**Анализ аэронавигационной информации
представляемой на интернет-ресурсе <http://maps.aopa.ru>
«Карта аэродромов России».**

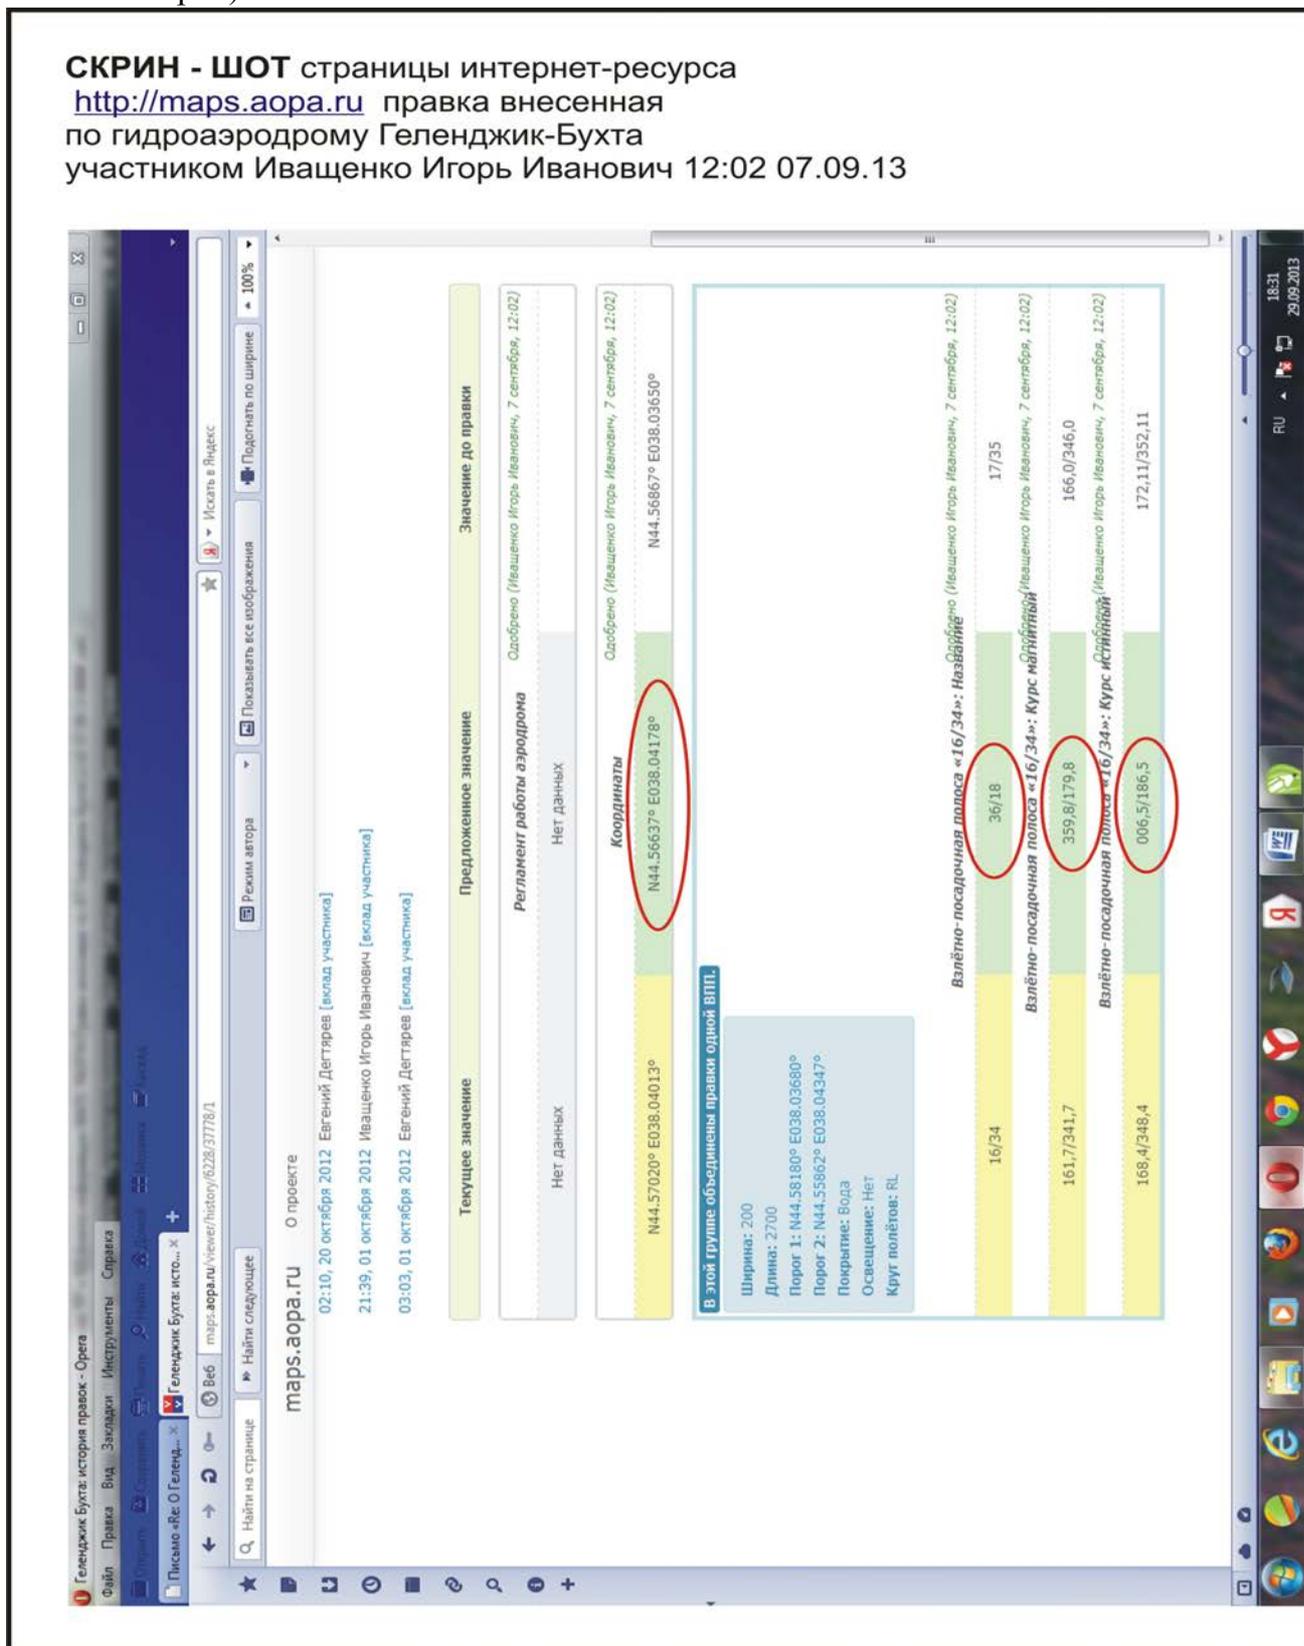
Однако, ПРАВКА за 11:59 от 07.09.13 участником Иващенко Игорь Иванович вносит координаты порогов ВПП (???) которые являются теми же координатами порогов ВПП которые были до внесения изменений длины ВПП и направления.

Ясно, что указанные координаты в данном случае неверны!

На каком основании специалист сам вносит неправильную правку и сам её одобряет?

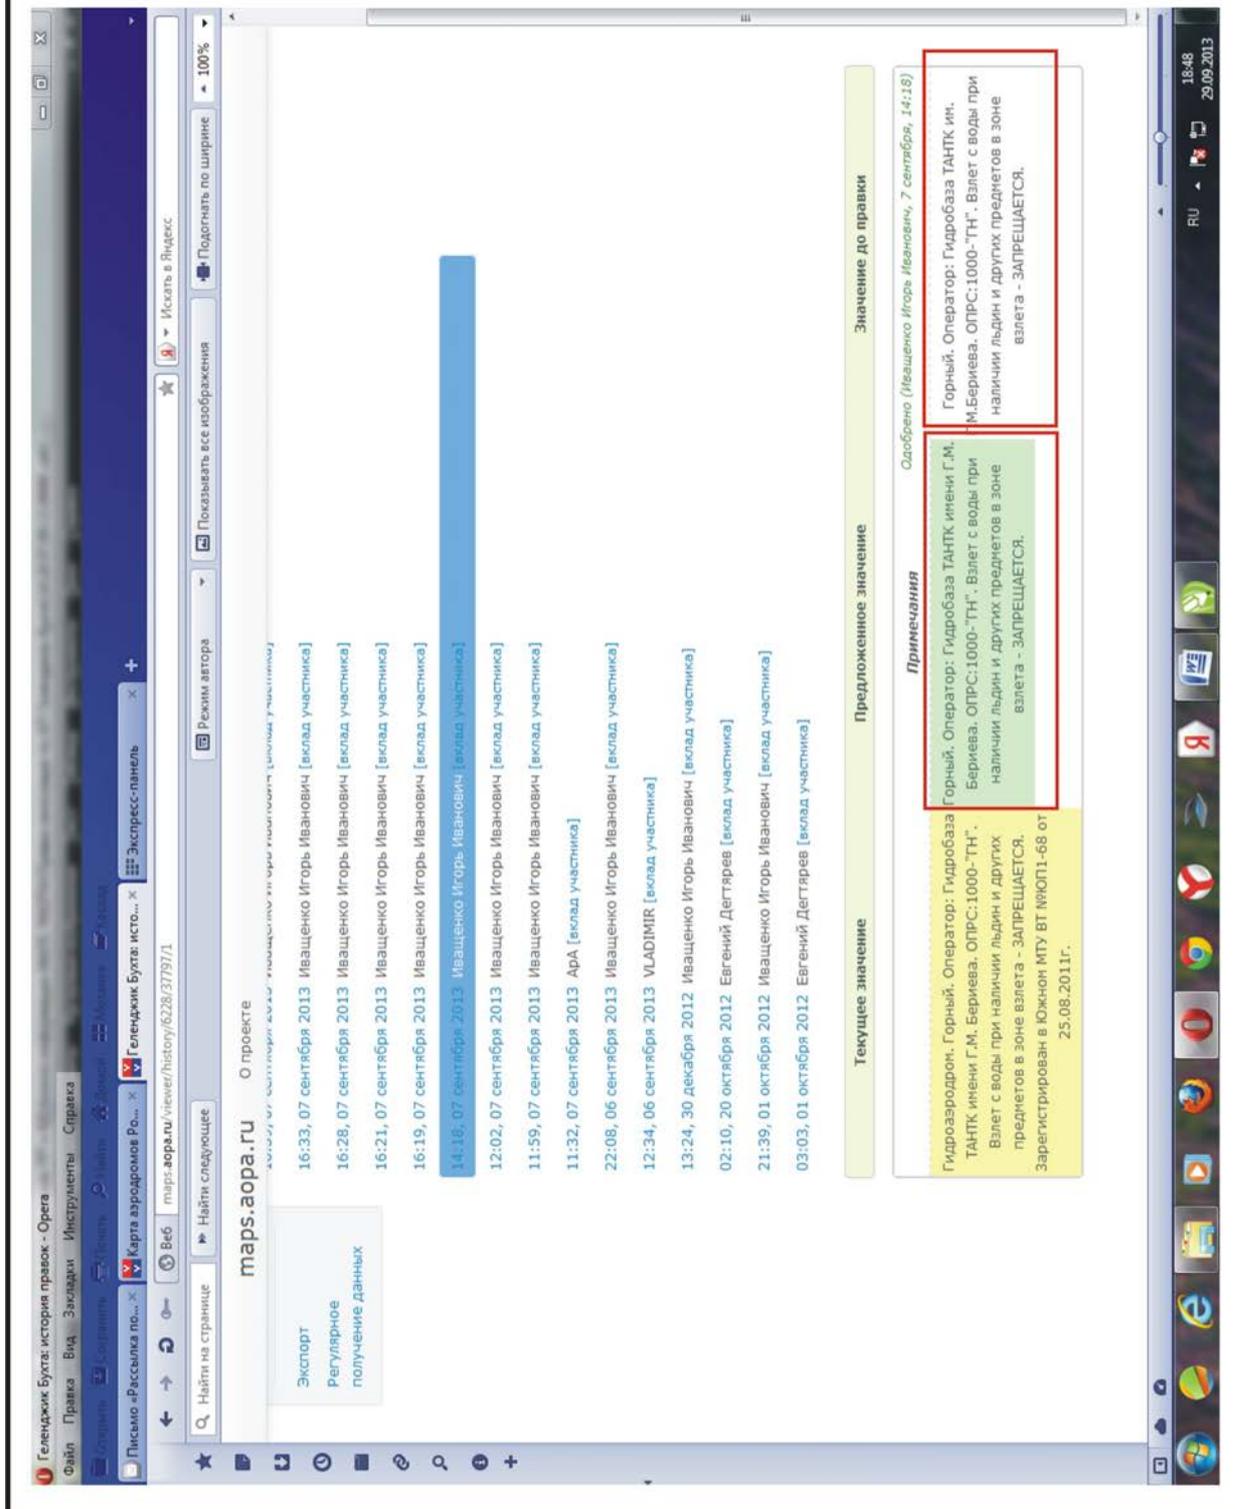
Далее, буквально через 3 (ТРИ) минуты (!!!), появляется ПРАВКА за 12:02 от 07.09.13 участником Иващенко Игорь Иванович, которой отменяются все ранее внесённые и одобренные изменения и возвращаются прежние (????!!). (См. ПРАВКА за 11:32 от 07.09.13 участником АрА.)

Опять неясно, на каком основании специалист сам вносит правку и сам её одобряет?

<http://maps.aopa.ru> правка внесенная по гидроаэродрому Геленджик-Бухта участником Иващенко Игорь Иванович 16:19 07.09.13

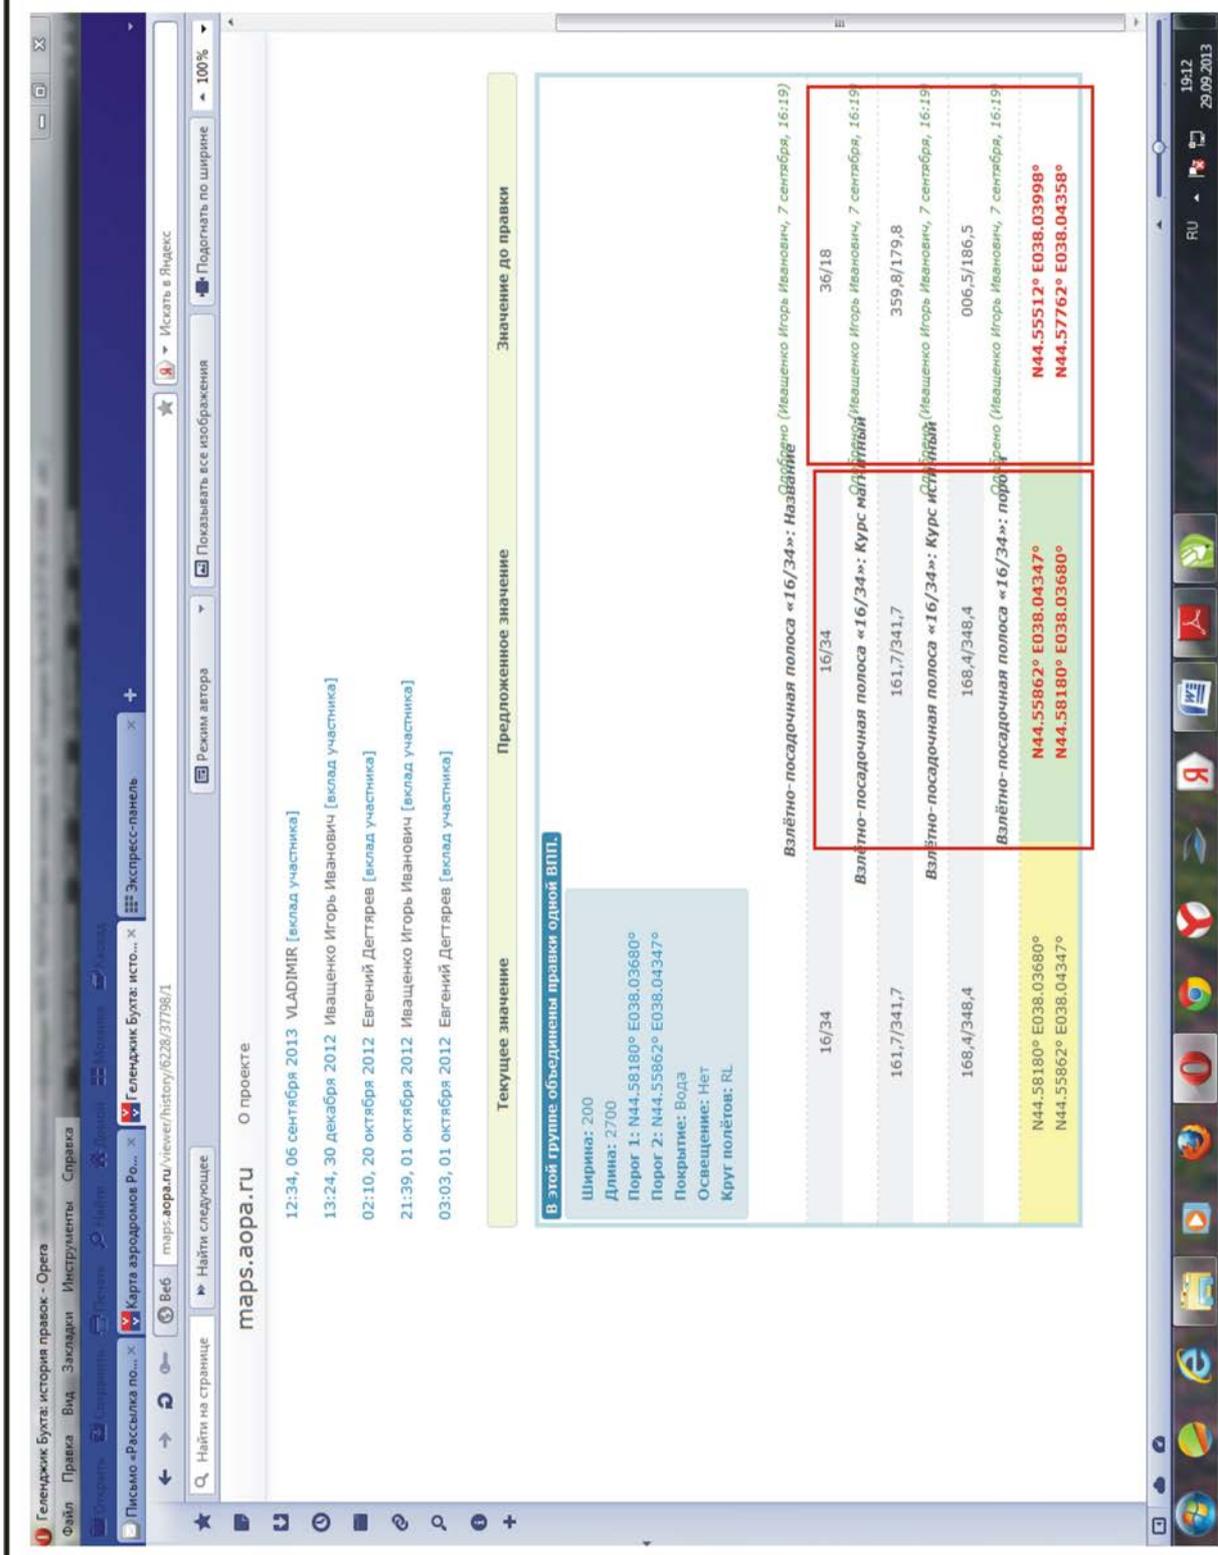
Предложенные в правке изменения не соответствуют никаким данным указанным в АНП ад «Геленджик-Бухта», откуда их взял специалист внёсший правку? Расчитал сам? На каком основании и на чём основываясь?

участником Иващенко Игорь Иванович 16:21 07.09.13

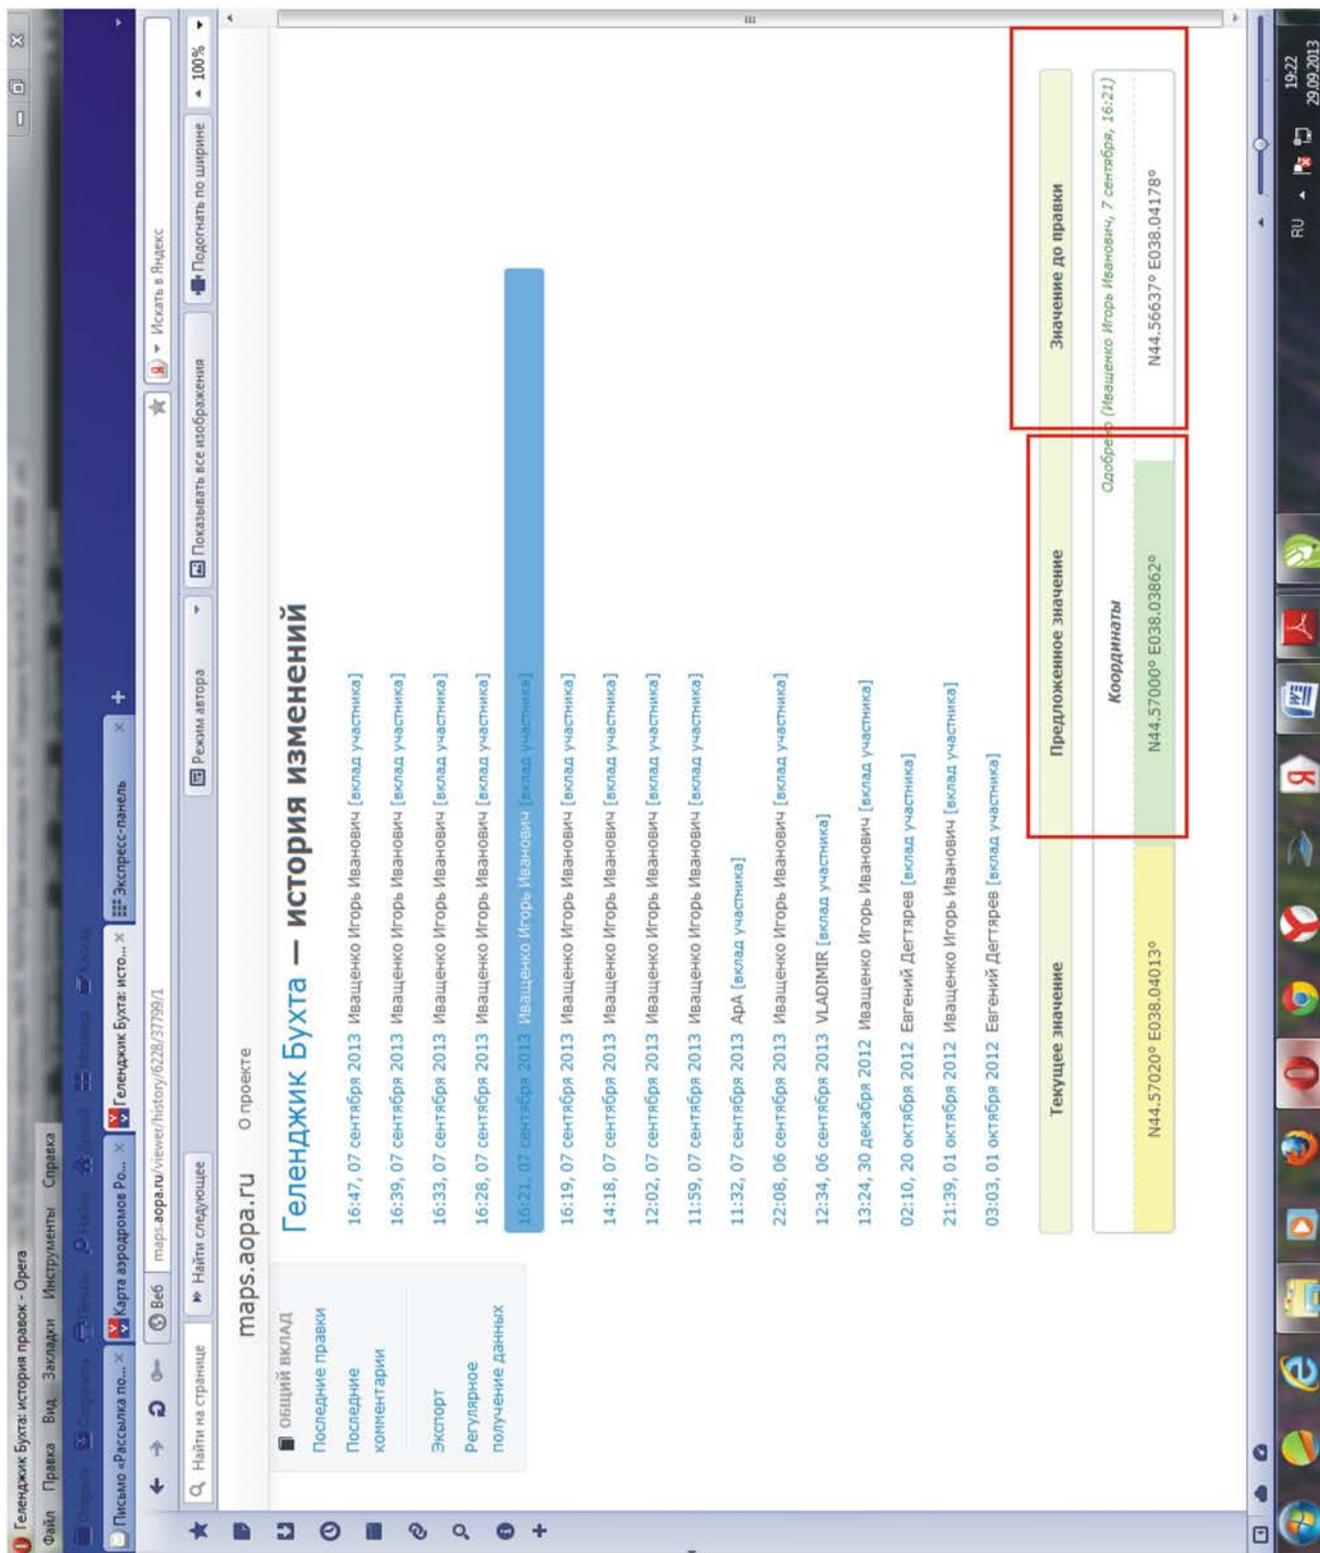
Правкой внесены **правильные** координаты КТА, (что радывает).

<http://maps.aora.ru> правка внесенная по гидроаэродрому Геленджик-Бухта участником Иващенко Игорь Иванович 16:28 07.09.13

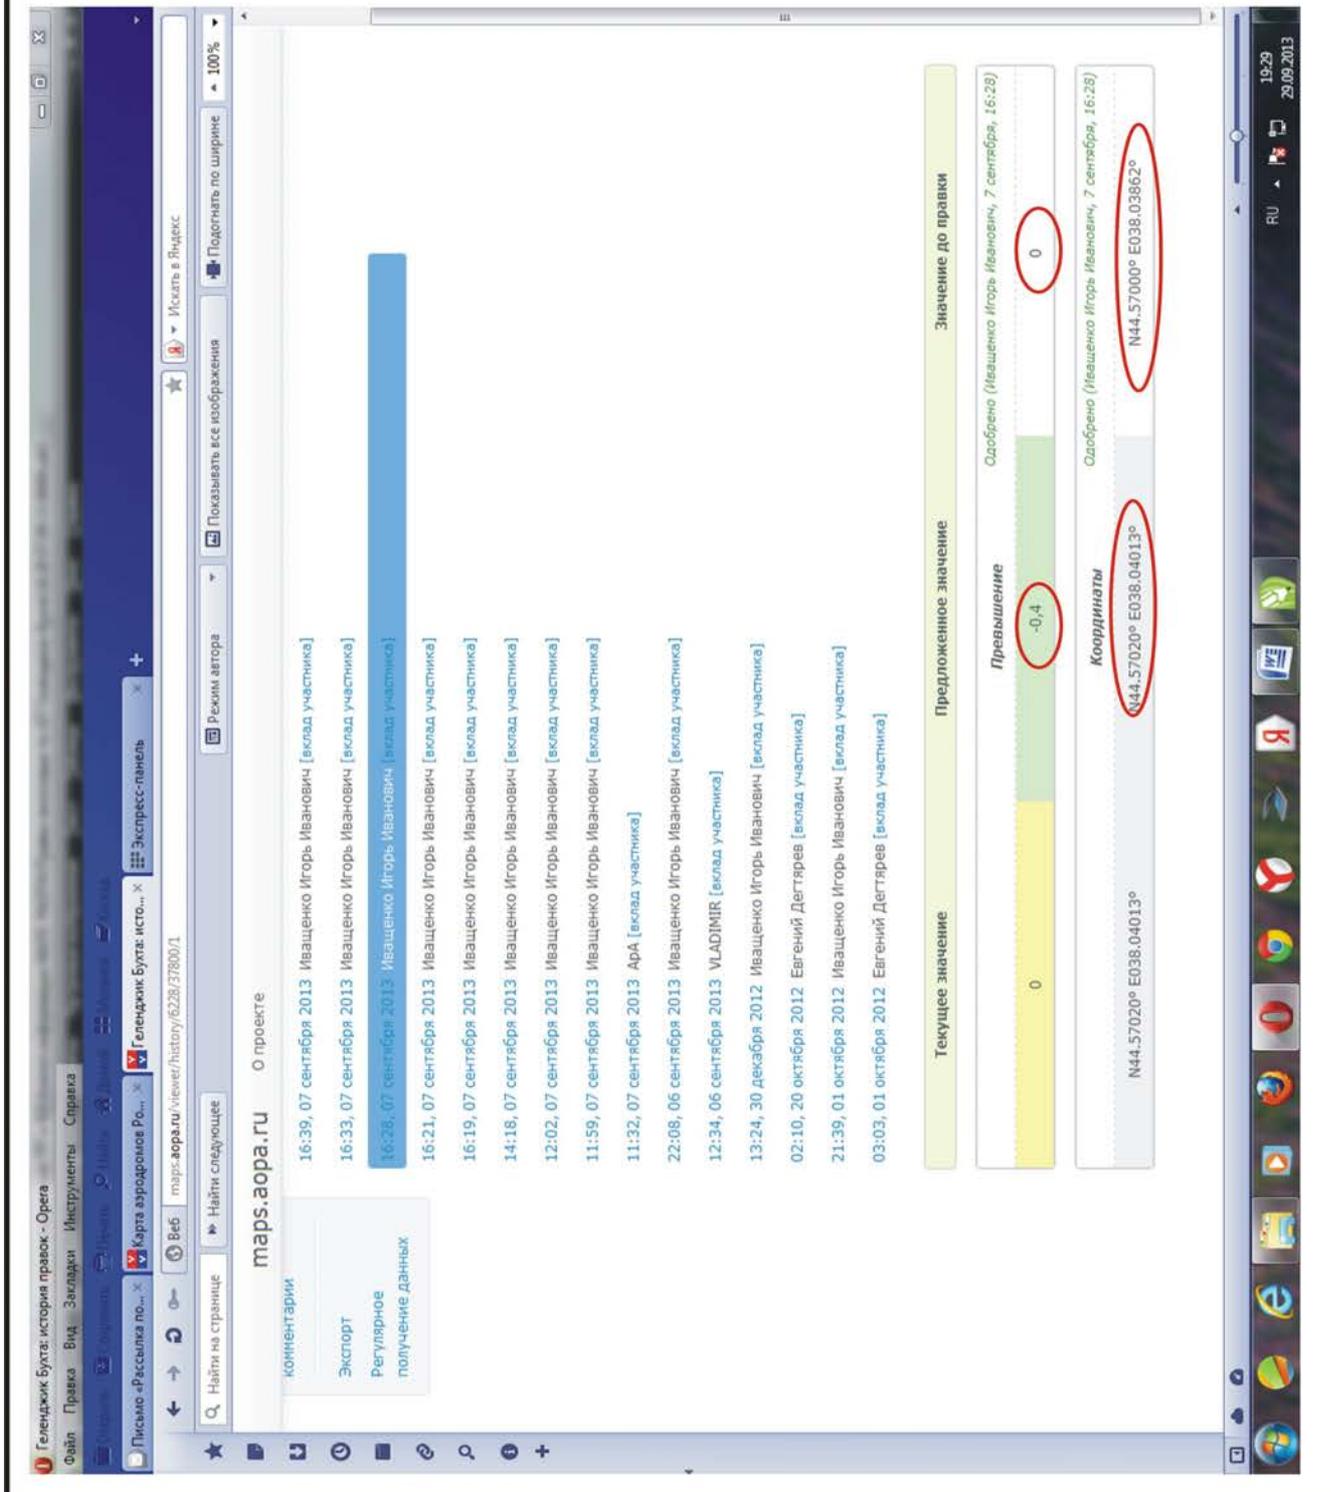
Правкой внесены изменения превышения АД – правильное, и исправлено значение координат КТА аэродрома на **НЕПРАВИЛЬНОЕ (!)**, что удивляет. (Действия специалиста в этом случае удивляют наличием (отсутствием) в них смысла, что преследовал специалист, какую цель?).
